DODATEK č. 1 ke

Smlouvě o dílo

„II/118 Malé Kyšice, nestabilní silniční svah - stavba“

Změna č. 1 (SO 101) – komunikace a odvodnění

PŘÍLOHA 1
PŘÍČNÝ ŘEZ KOMUNIKACÍ
M 1:50

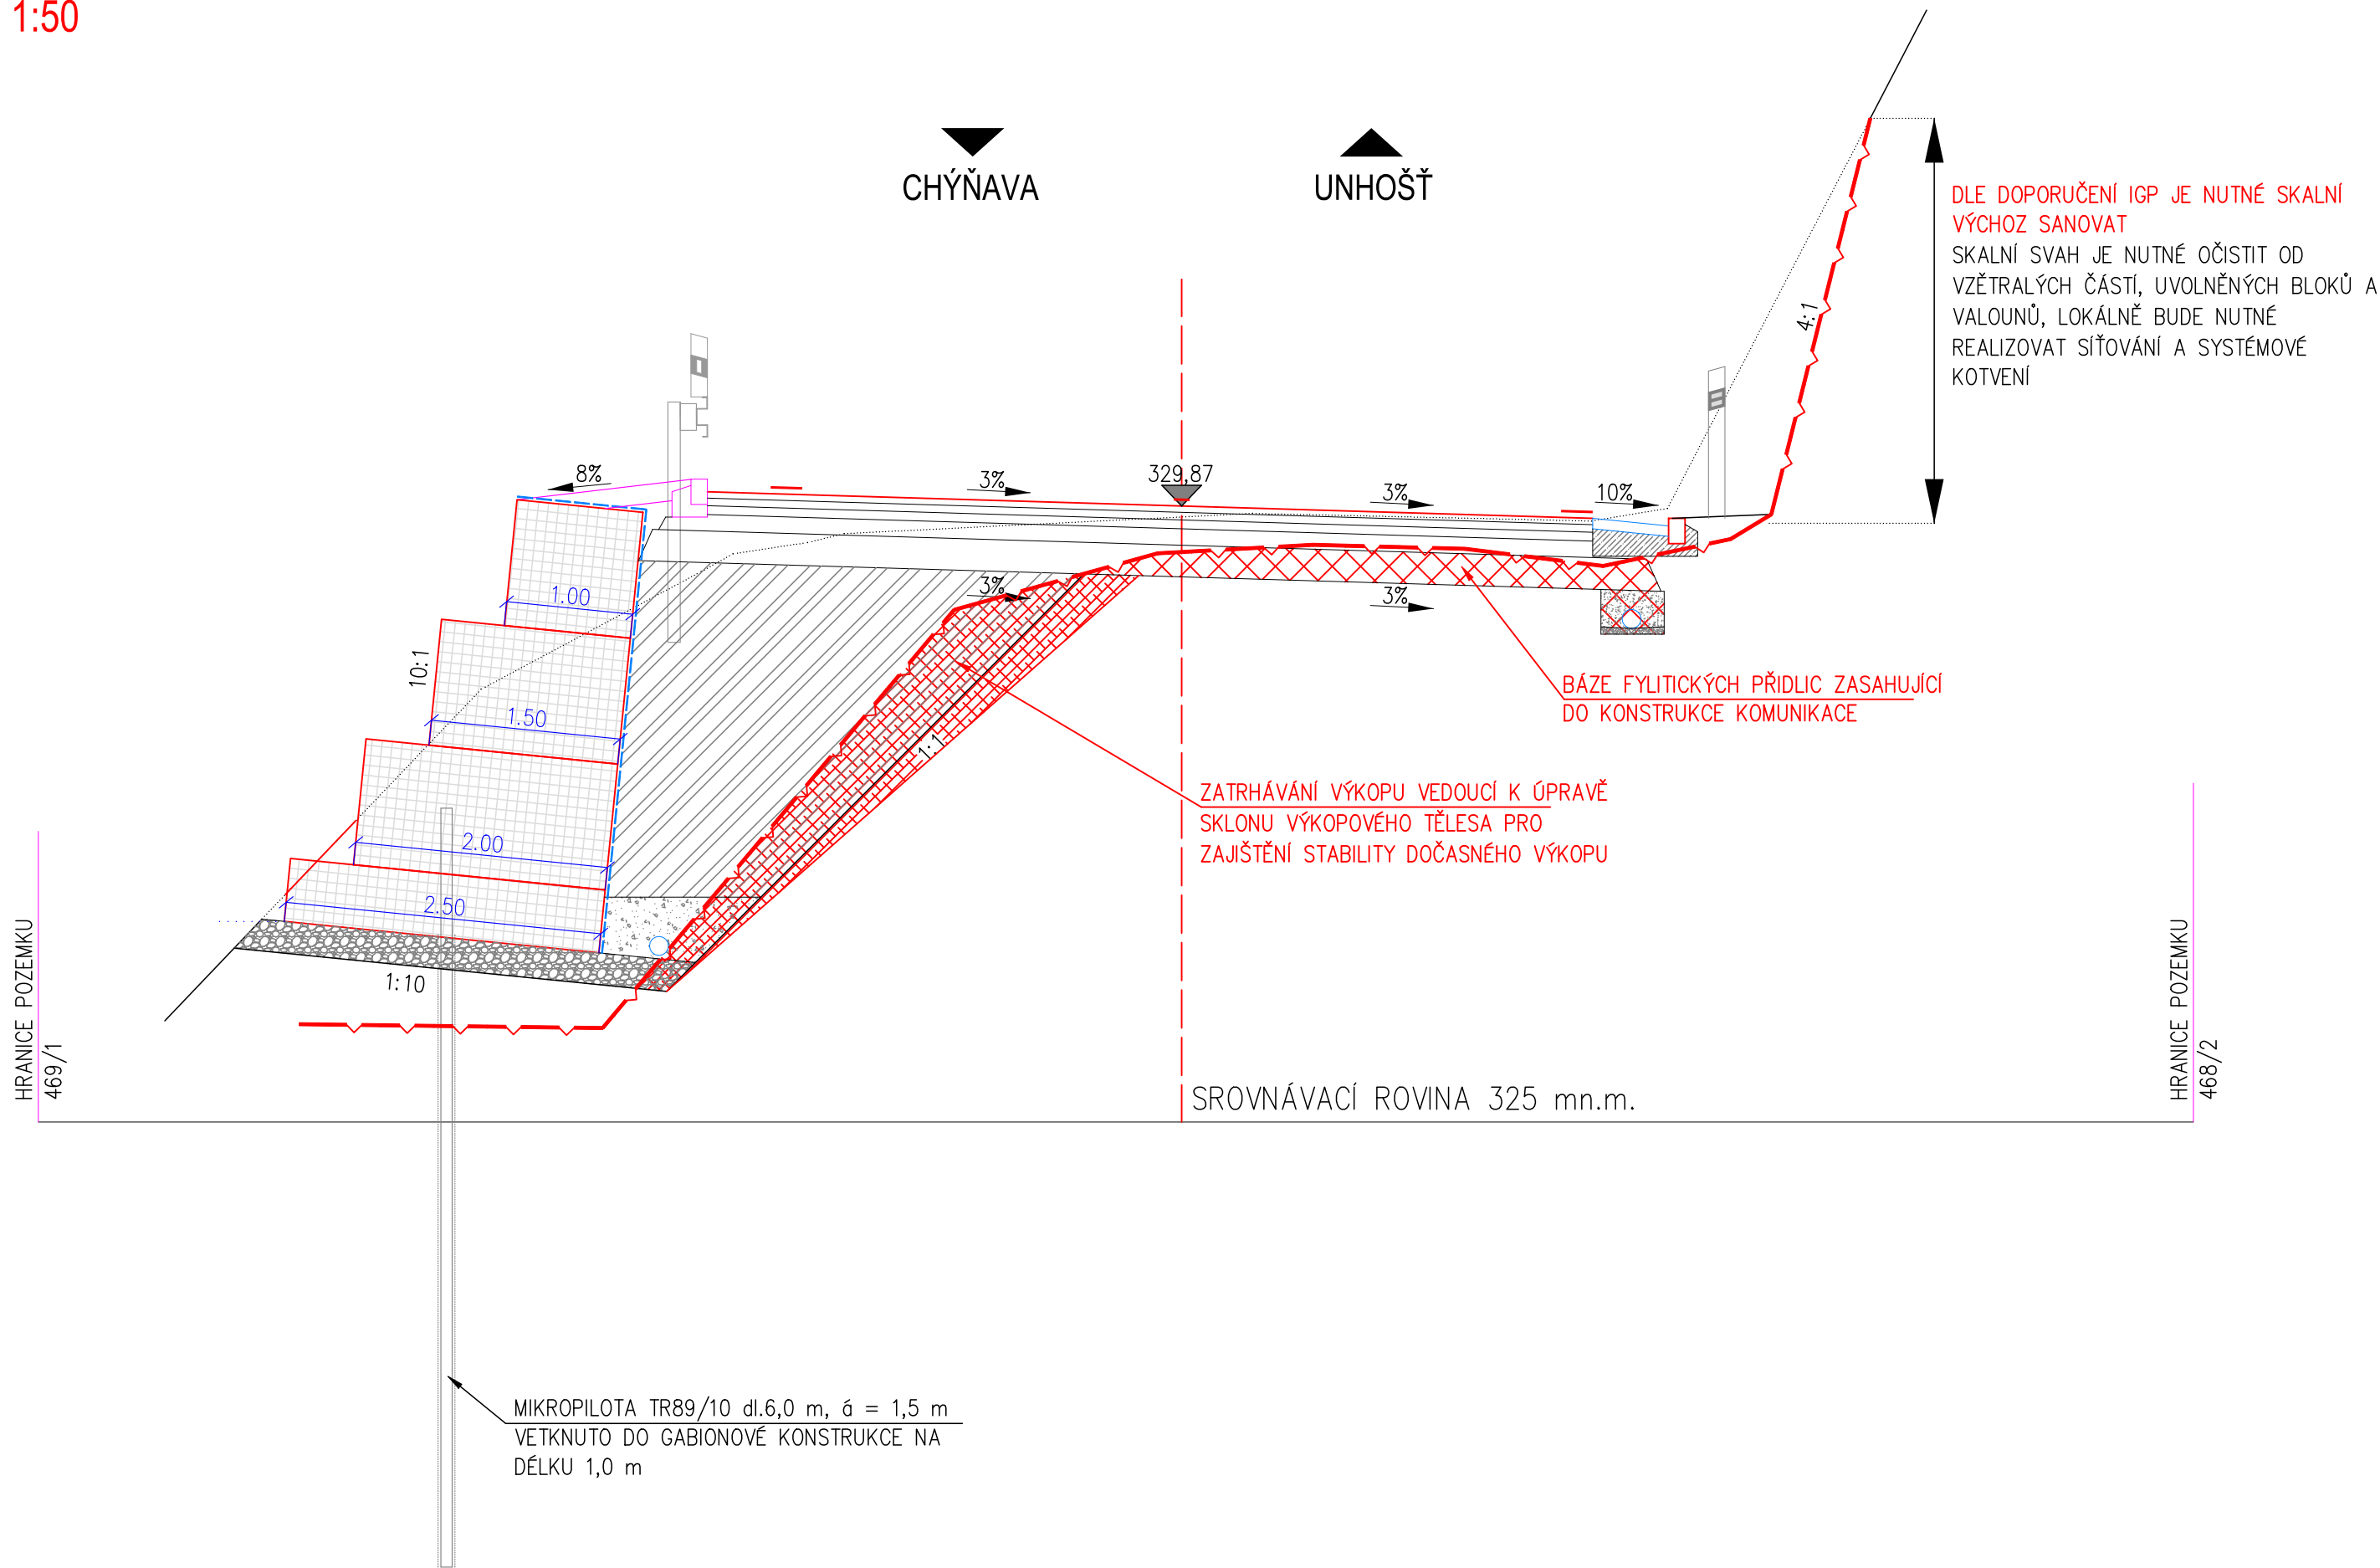
V podloží komunikace vystupují pevné zvětralé a navětralé fylitické břidlice pevnosti R4 – R3, které lokálně zasahují plochými výstupky do konstrukce projektovaného souvrství komunikace. S ohledem na prováděný zásyp rubu opěrné zdi na násypové části komunikace, a především nutnost realizace celé konstrukce komunikace při zachování plné tloušťky všech konstrukčních vrstev doporučuji odstranění plochých výchozů skalního masivu pod vozovkou. Tím bude zajištěna rovnoměrná tuhost konstrukce komunikace a nebude docházet v průběhu času k porušení vozovky v místech rozhraní s výrazně odlišnými tuhostmi.

V místě rozhraní tuhostí by docházelo k podélným trhlinám v živičném krytu.

V podloží komunikace se vyskytují velmi pevné fylitické břidlice, které vystupují plochými tvary až do polohy konstrukce navržené komunikace. Pro zajištění rovnoměrné tuhosti navržené komunikace, která mimo jiné povede k zajištění životnosti komunikace je vhodné tyto polohy odstranit tak, aby byla konstrukce komunikace realizována v projektované tloušťce.

Obrázek 1 - Skalní výchoz v km 0,140 - 0,175

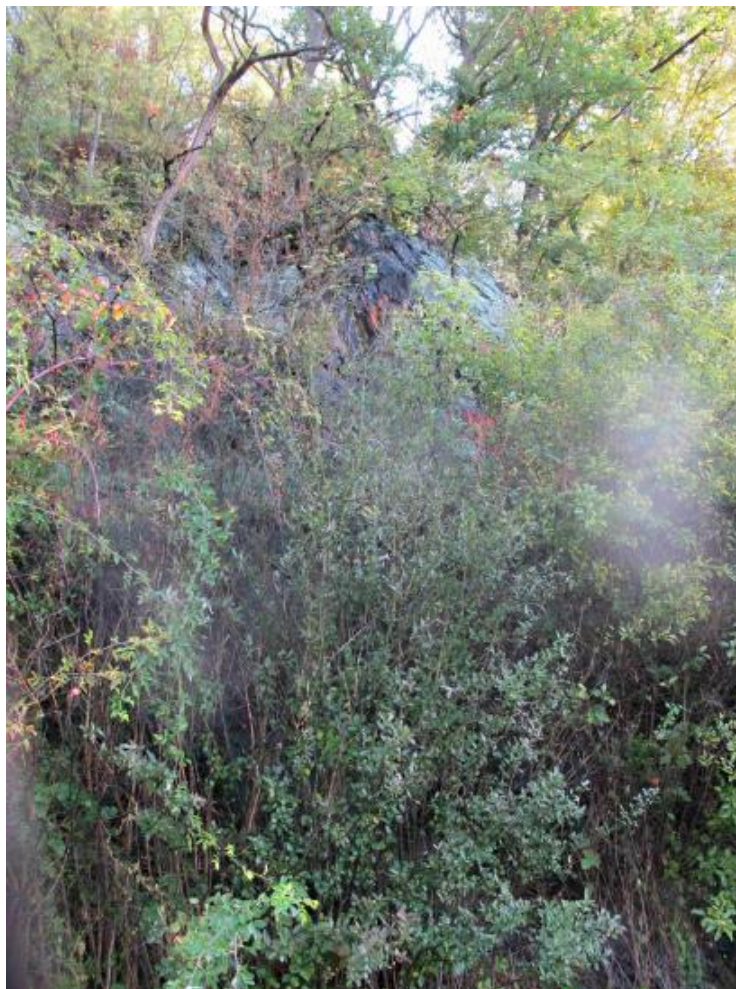
V úseku staničení km 0,030 – 0,220 je na pravé straně ve směru staničení skalní svah proměnné výšky 0 – 8 m. Při realizaci zemních prací docházelo k postupnému osypávání uvolněných zcela zvětralých částí skalního svahu. Ve velké části je skalní masiv porostlý stromy a keři, které působí erozivně a dále zhoršují stav skalního svahu, který byl v rámci doplňujícího inženýrskogeologického průzkumu popsán jako nestabilní – labilní.

Pro stabilitu je rozhodující systém diskontinuit 2, který má kritický sklon s ohledem na přilehlou komunikaci a bezpečnost provozu na ní. Pro zhodnocení stability stávajícího odřezu v proterozoických horninách byla použita stereografická analýza v programu RockPack III. V progravém prostředí byl proveden Marklandův test pro posouzení náchylnosti horninových bloků na sesouvání a toppling, který dokumentuje horninovou masu náchylnou na vyklápění nebo překocování skalních bloků.

V místě realizace stavebních prací jsou velmi složité geotechnické podmínky. Především horniny mají s ohledem na umístění komunikace velmi negativní sklon diskontinuit 2. Toto se projevuje nestabilními výkopy, a především nestabilitou skalní stěny podél komunikace. Pro zajištění bezpečnosti provozu na komunikaci je nutné přijmout trvalá opatření vedoucí ke stabilizaci skalní stěny.

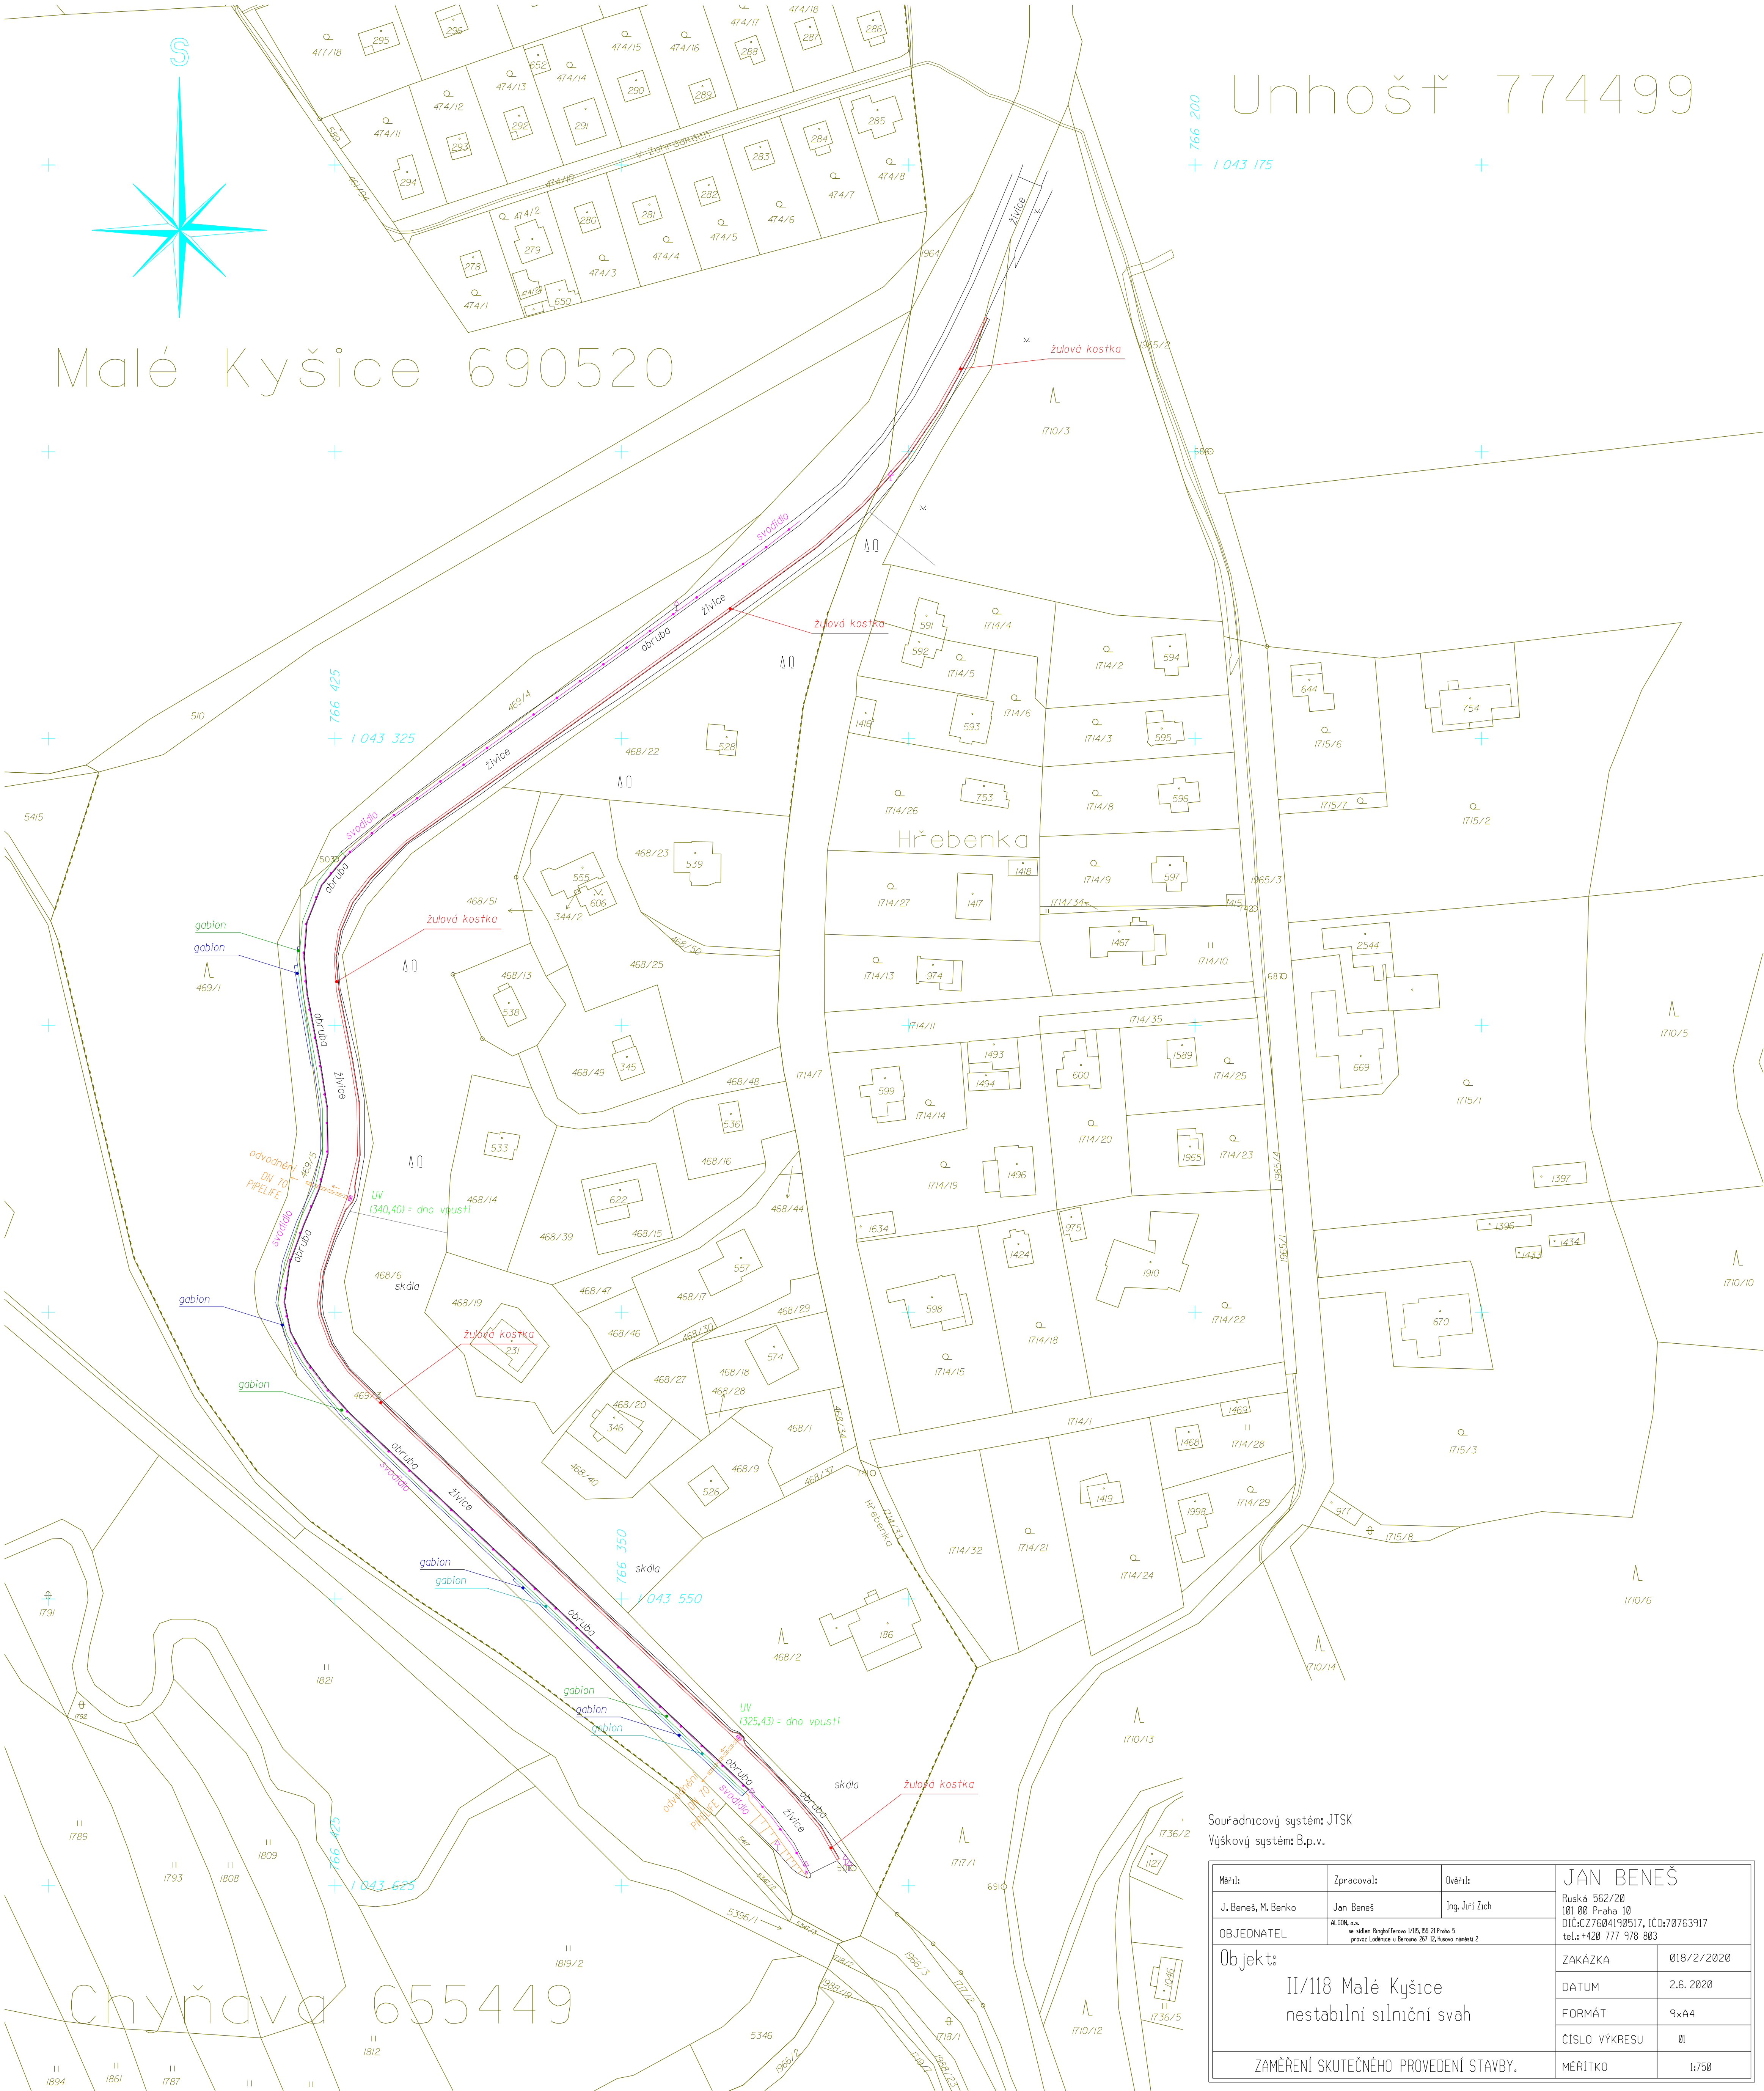
Úsek je dlouhý 88 bm
7 m široký

Prodloužení na základě požadavku investora
